Ofício nº 081/2024-CIV/SEINFRA

Assunto: **redutor de velocidade**

ESTUDO TÉCNICO PRELIMINAR PARA IMPLANTAÇÃO DE ONDULAÇÃO TRANSVERSAL – Nº 071 / 2023

Solicita redutor de velocidade na Av. João Candido, próximo ao nº 590 -Vila América, Bairro Boa Vista.

ANEXO 2: Foto

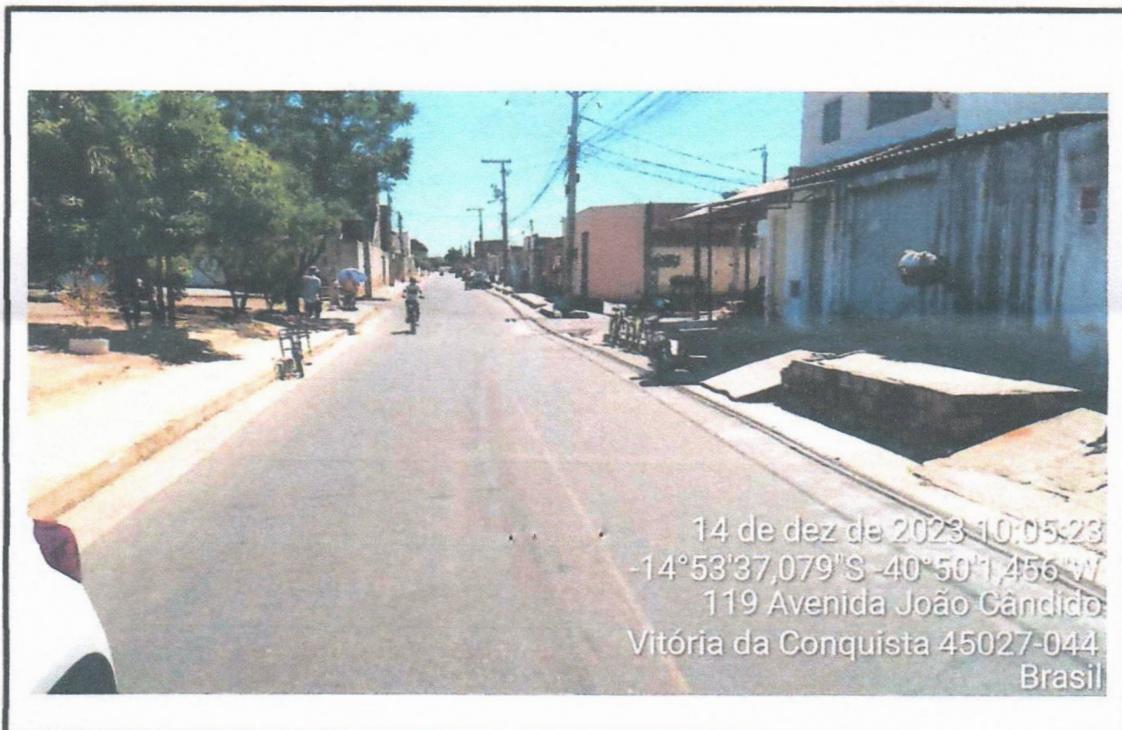
Sob o aspecto da infraestrutura viária – Conforme CONTRAN Resolução Nº 973, de 2022, tal parecer é classificado como VIÁVEL, na Av. João Candido, defronte ao nº 125, Bairro Boa Vista o (Anexo 2).
